Daewoo Nubira J100/J150

Mistachterlicht wordt vanzelf ingeschakeld

Flits-info

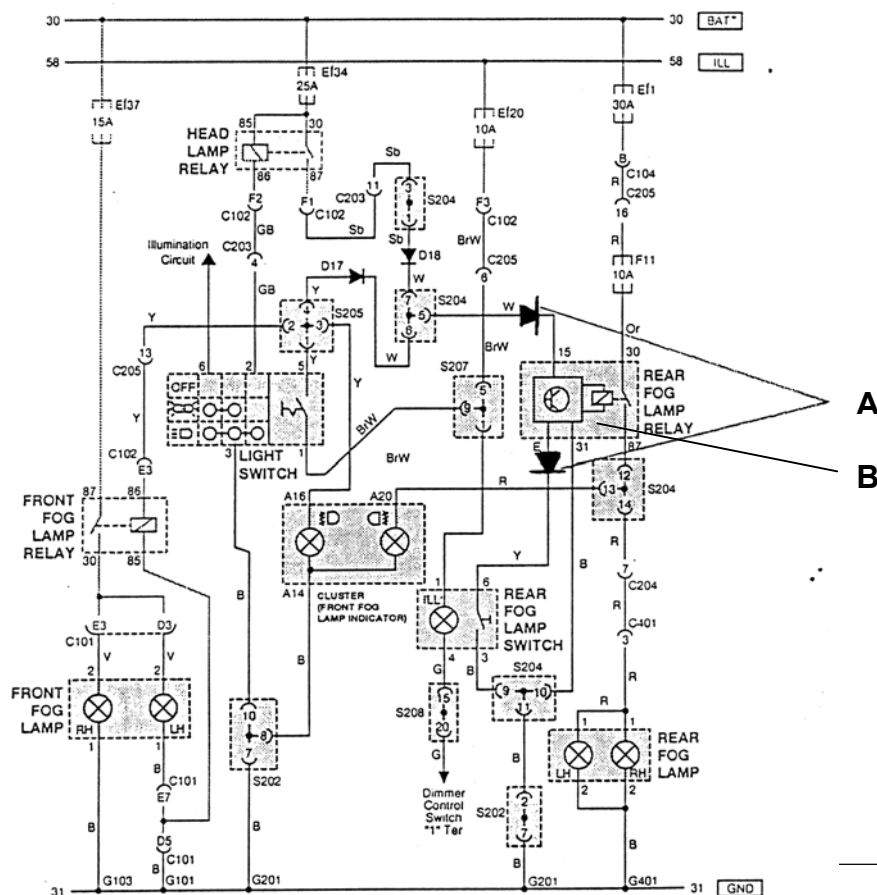
Bij het bovengenoemde type voertuig kan ondanks het feit dat het mistachterlicht is uitgeschakeld, het mistachterlicht toch vanzelf gaan branden. Dit probleem kan worden opgelost door het monteren van twee extra dioden (schakelschema, positie A) in de witte en gele kabeldoorvoer (schakelschema, pin 15 en E) in de buurt van het relais van het mistachterlicht (positie B). Voor het solderen van de via de Daewoo-dealer verkrijgbare dioden, moet altijd rekening worden gehouden met de sperrichting (pijl in stroomlooprichting). Voor de isolatie moet een krimpkous worden gebruikt.
